COMMISSION ROYALE DES MONUMENTS ET DES SITES
KONINKLIJKE COMMISSIE VOOR MONUMENTEN EN LANDSCHAPPEN

N/Réf. : BXL22963_723_PU
Gest. : MB/XX
V/Réf. : L3214/2022
Corr: ROLAND François
NOVA : 04/XFD/1866240

BRUXELLES. Avenue Louise, 119 (Arch. Janlet - 1870)
(= zone de protection de l'Hôtel Peltzer / Inventaire)
PERMIS D'URBANISME : modifier la destination, du sous-sol au 2ème étage, d'un commerce et d'un logement en un équipement (crèche), remplacer les châssis en façade avant par des châssis en PVC, apporter des transformations structurelles intérieures (entre autres, les circulations verticales), aménager la zone de cours et jardins en espace de jeu en plein air, installer un escalier de secours en façade arrière, placer une balustrade sur la toiture plate au niveau du premier étage (mise en conformité)
Demande de la Ville du : 07/03/2024

Avis de la CRMS

Détail de la situation de fait à régulariser en façade à rue. Image extraite du dossier de demande

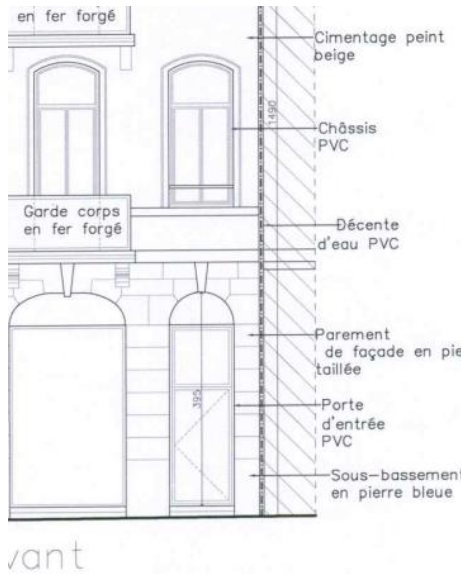
La CRMS souligne que le dossier ne comprend pas de plans ou d'élévations de la situation d'origine et de la situation de droit (à l'exception d'un plan de 1949). Le site de l'inventaire renseigne des travaux effectués dans les années 1980. Ces travaux ont-ils été autorisés par un permis, faisant situation de droit ? En l'absence de tels renseignements, il est impossible d'établir les transformations intérieures qui ont été autorisées et ce qui est à régulariser exactement. En outre, la CRMS constate que les élévations de la façade avant de fait qui font l'objet de la demande de mise en conformité diffèrent de la situation *in situ* : il est fait mention de portes et châssis en PVC, alors que la porte actuelle est métallique et les châssis des étages probablement en bois (?).

Bien qu'au regard de l'hôtel Peltzer classé proche (n° 123), les interventions n'ont pas d'impact majeur, la CRMS déplore la réalisation de telles interventions sans autorisation, d'autant qu'elles sont préjudiciables à la valeur intrinsèque du bien et de l'enfilade des sept maisons, tant en façade avant (renouvellement des châssis et porte) qu'à l'intérieur où les transformations ont fait disparaître les escaliers d'origine, la plupart des manteaux de cheminée, des cloisons et des portes anciennes... La CRMS est défavorable à ce type d'approche et plaide au contraire pour des projets respectueux des éléments patrimoniaux. Elle demande que ceux encore en place (éventuels plafonds moulurés, planchers, etc.) ne subissent pas le même sort.
